***Document de réponse à l'avis MRAE de Corse sur
le projet de centrale photovoltaïque au sol avec
stockage sur la commune d'Aléria (Haute-Corse)***

Avis MRAE n° 2020-PC7

Date : 11/02/2021

Ce document constitue le mémoire en réponse à l'avis formulé par la MRAE en sa séance du 20 décembre 2020, dans le cadre de l'instruction du dossier de Permis de Construire n° PC 02B 009 20 S0016.

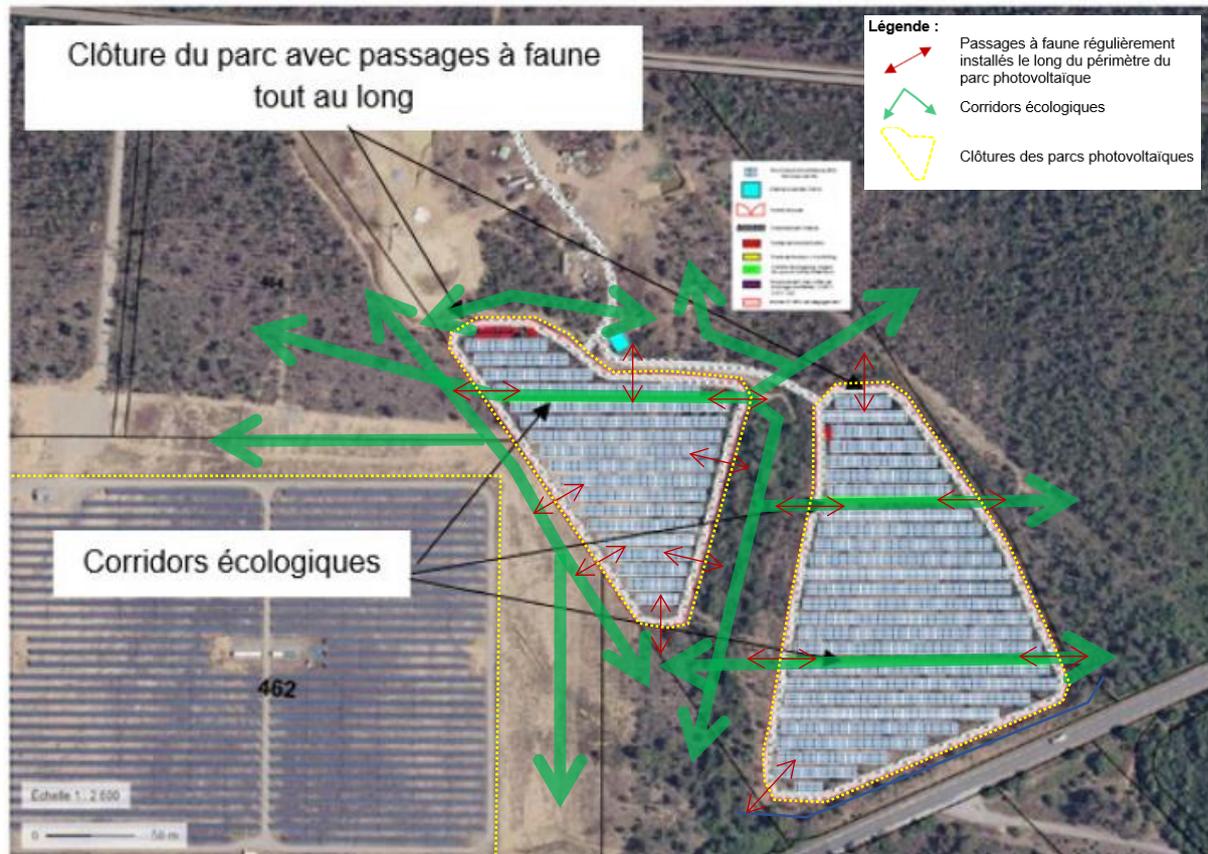
La MRAE recommande de compléter l'étude d'impact en prenant en compte la présence d'autres parcs à proximité afin de s'assurer que la mesure de réduction Mr-4 est suffisante pour assurer la bonne circulation des espèces. Des précisions sont également attendues sur le périmètre et les critères ayant conduit à la définition du « 0,2 % du réservoir de biodiversité » évoqué.

La mesure MR-4 Installation de passages à faune le long de la clôture et maintien d'un corridor au sein du parc photovoltaïque permettant la transparence biologique du site d'implantation du projet consiste à :

- **préserver 3 corridors écologiques favorables à la faune et la flore au sein du parc**
- **installer des passages à faune régulièrement sur l'ensemble du périmètre du parc**

Précisions, **la centrale photovoltaïque existante à l'ouest et le projet de GDSOL 67 sont séparés par une bande naturelle** (milieu entretenu ouvert) d'au moins 20 m. En effet les clôtures des deux centrales photovoltaïques ne se juxtaposent pas ou ne se joignent pas. **Cette bande naturelle constitue un corridor écologique.**

La carte ci-dessous représentent :

- Les corridors écologiques
- Les passages à faune permettant aux espèces de circuler

- Les clôtures des deux centrales photovoltaïques qui préservent une bande naturelle entre elles et qui constitue un corridor écologique

Le calcul du coefficient de ruissellement est explicité dans le tableau suivant (p.199 de l'étude d'impact) :

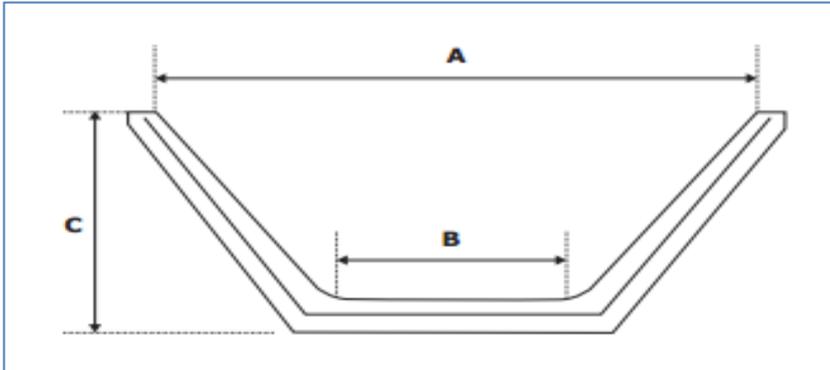
La MRAE recommande d'apporter des précisions sur ce risque et les éventuelles mesures prévues en cas d'inondation du parc photovoltaïque.

L'étude hydraulique du projet identifie que les eaux issues des précipitations sont restituées au milieu naturel par ruissellement sur les panneaux (angle de pose de 15,0 °). La mise en œuvre des tables PV ne conduit donc pas à une augmentation des volumes ruisselés et des « pics » de crue. L'impact de ce type de disposition est négligeable.

Compte tenu du coefficient de variation du ruissellement, la réalisation du projet sera négligeable. Ce calcul prend en compte l'occupation du sol existante.

→ Le CR global passe de 20 à 20,13 % ; Les débits décennaux du bassin-versant passeront de 1117 L/s à 1125 L/s après la réalisation du projet ; Le projet aura donc un impact négligeable sur l'écoulement des eaux. Le risque d'inondation de la centrale est donc limité.
